# Examen par l'IRSN des niveaux d'aléa sismique proposés par EDF pour le Noyau Dur

D. Baumont  
PRP-DGE/SCAN/BERSSIN

Les enjeux de sûreté des réacteurs suite à l'accident  
de Fukushima - ANCCLI  
19 juin 2013

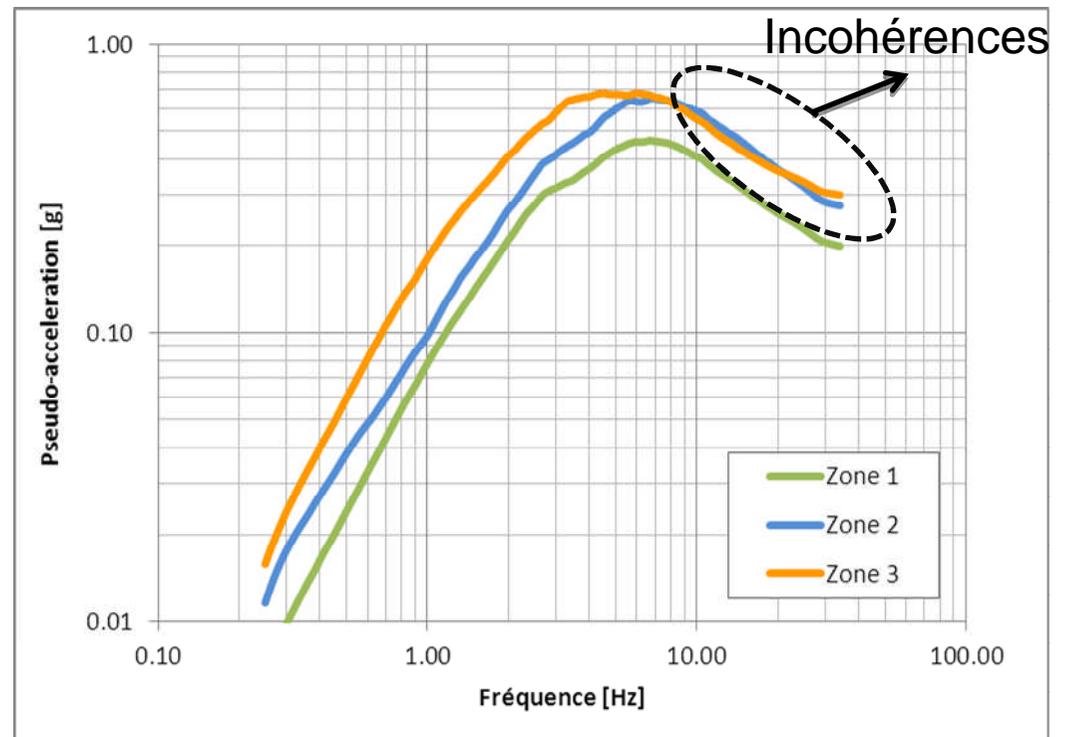
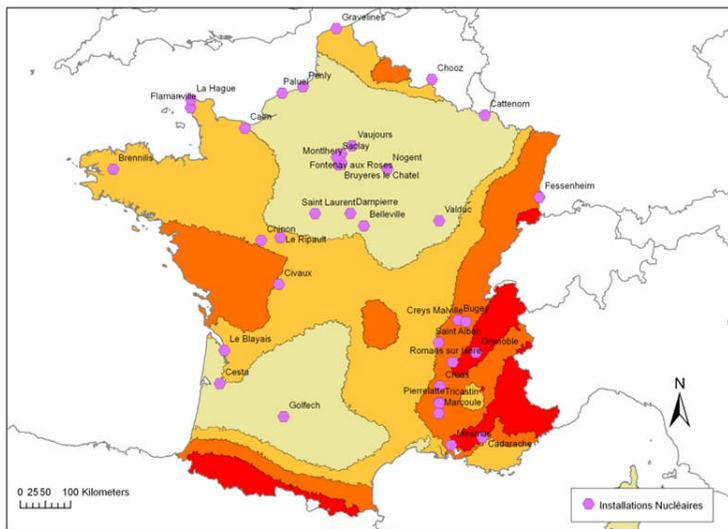
IRSN => Pas de justification des majorations apportées; Absence d'éléments techniques pour juger du caractère significatif de ces majorations

EDF => Valeur « significative et forfaitaire » de son point de vue, qui n'a donc pas à être justifiée

## Exemple pour le site de Civaux

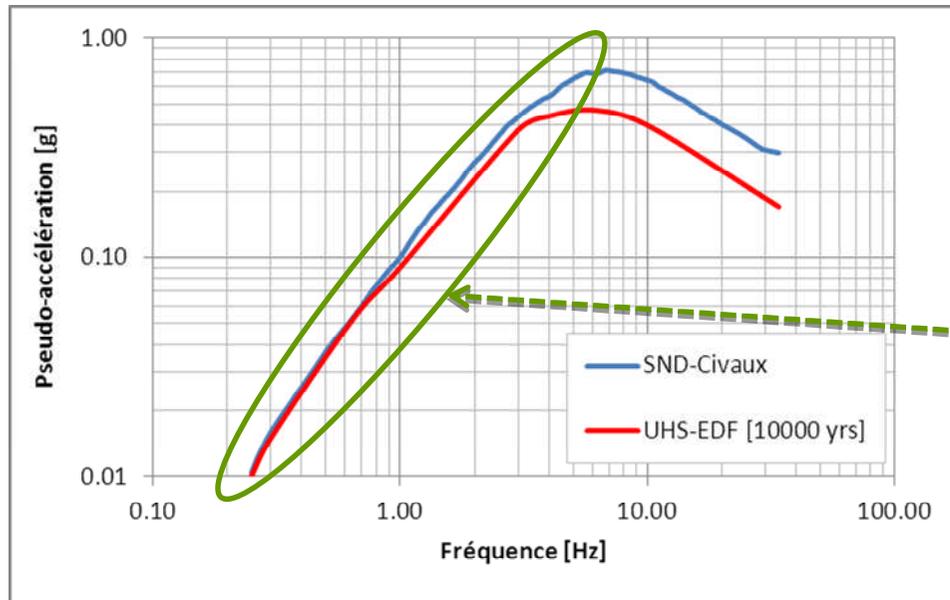
SND/UHS-EDF [10 000 ans] < 1.5

**Spectre SND proposé par EDF n'est pas acceptable < 6 Hz**

## Exemple pour le site de St Alban

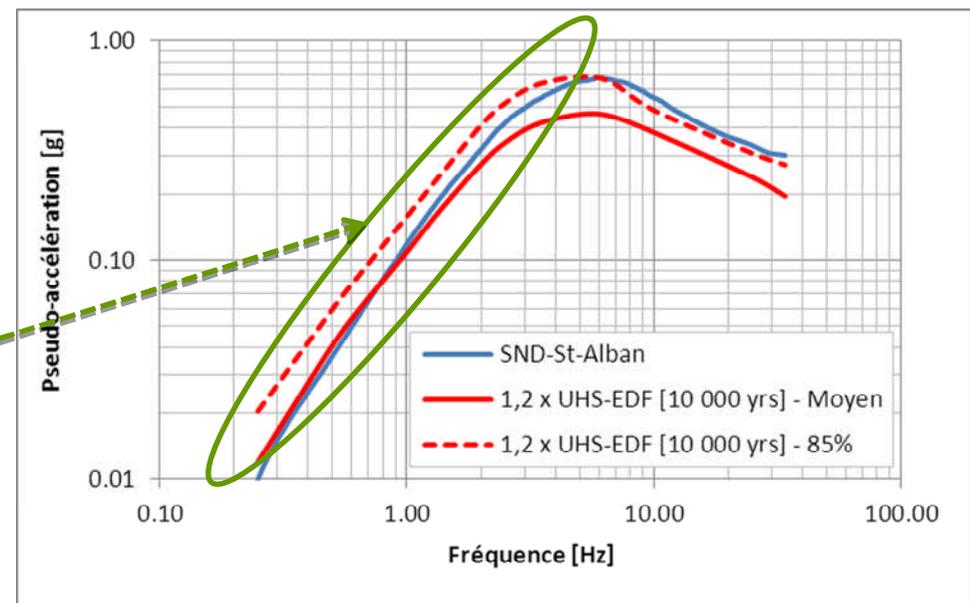
EDF => Majoration de 1,2 du spectre UHS pour tenir compte des effets de site

SND/1,2 x UHS-EDF [10 000 ans] < 1.5

**Spectre SND proposé par EDF n'est pas acceptable < 5-7 Hz**

# Analyse de la proposition EDF au regard PSHA (10 000 ans)

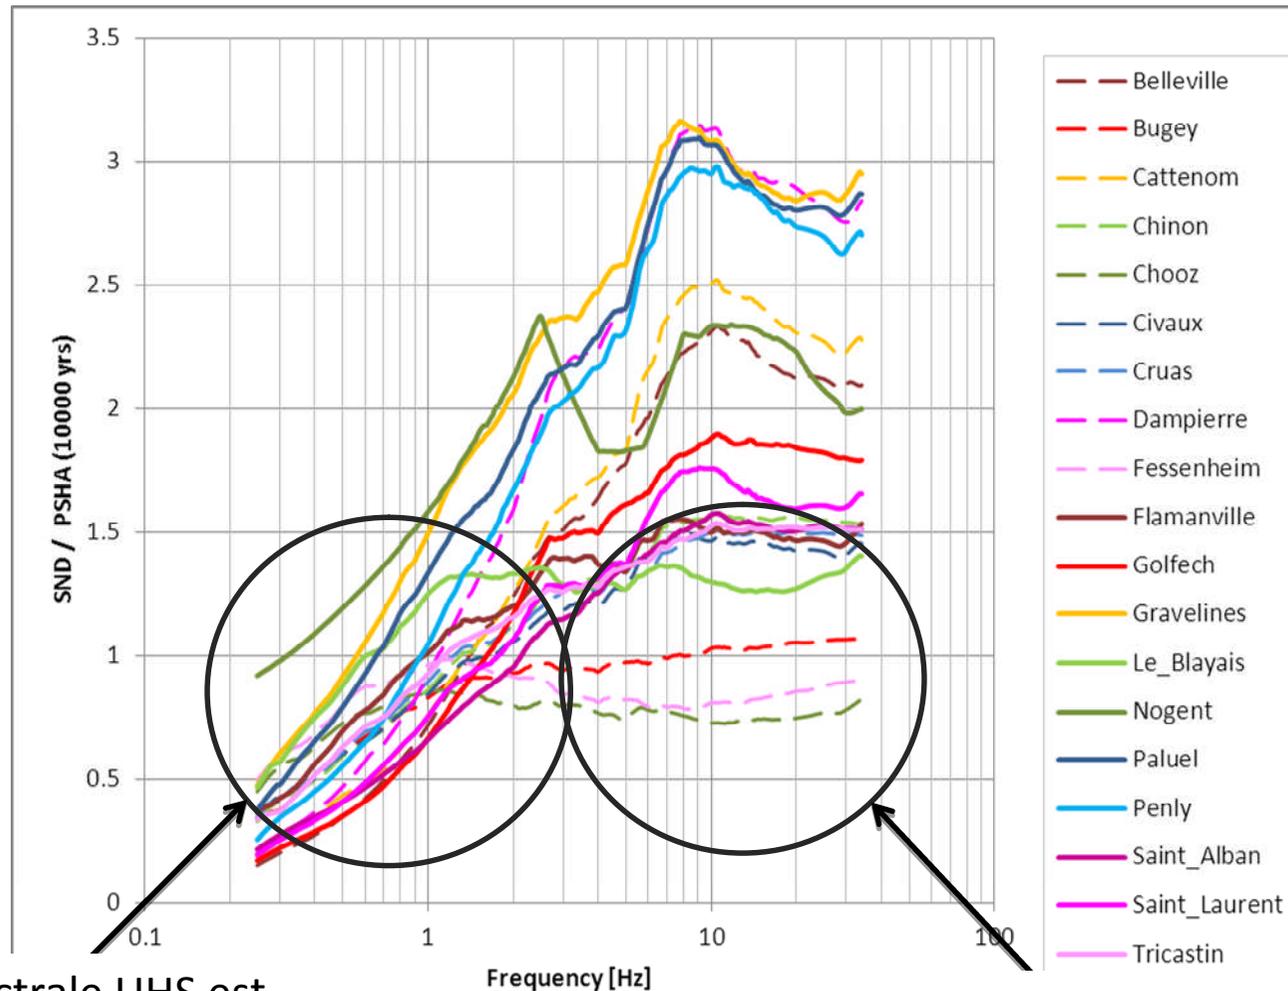
Forme spectrale UHS est plus riche à basse fréquence que celle des SND

Les SND de certains sites ne dépassent pas de manière significative une cible à 10 000 ans selon les calculs IRSN
